일련 번호 : 전북지부 - ⑩				
대상 부서 : 안전시설부				
처분연월	행정상 조치	신분상 조치(명)	재정상 조치	
			조치방법(건)	금 액(원)
2024. 3.	통 보	-	-	-

☐ 제 목 : 교통사고 잦은 곳 개선사업 보고서 설계 미흡

[표 1] 기본개선계획 작성 오류 현황

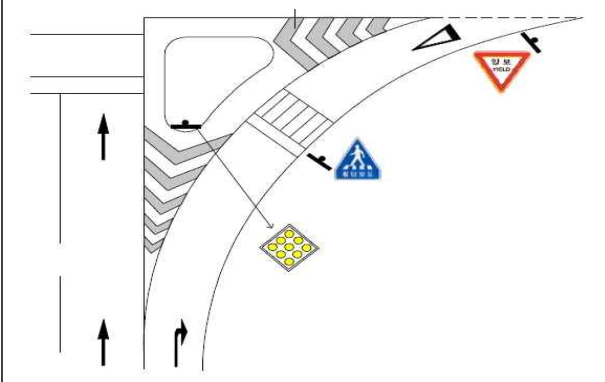
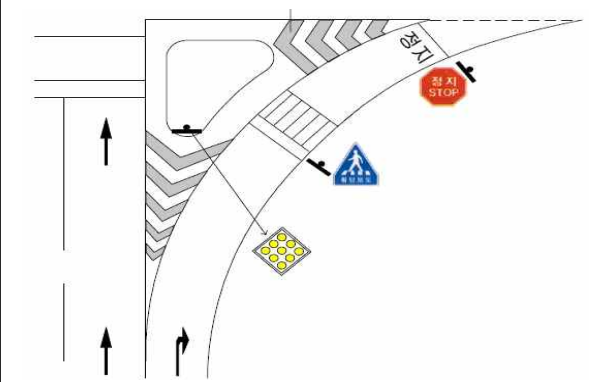
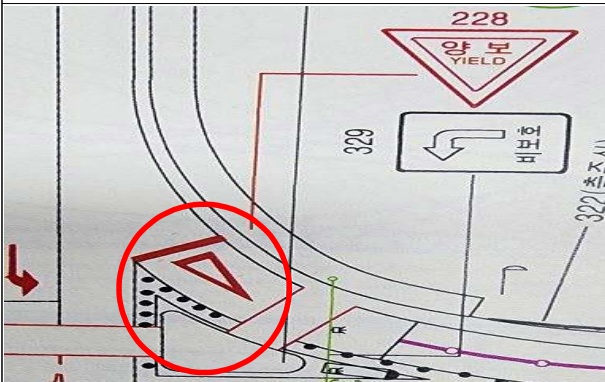
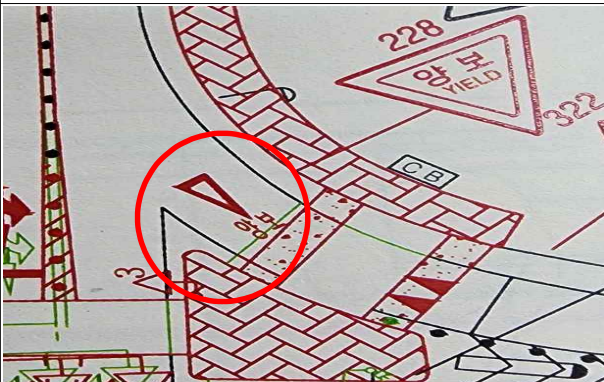
그러나 안전시설부는 교통사고 잦은 곳 개선사업 기본개선계획서 중 도로 내 합류지점을 설계하면서 [표 1]과 같이 업무편람에서 제시하고 있는 기준에 따르지 않고 작성했다.

잘못된 설계	올바른 설계

안전시설부장은 동일한 사례가 발생하지 않도록 업무에 만전을 기하시기 바랍니다. (통보)
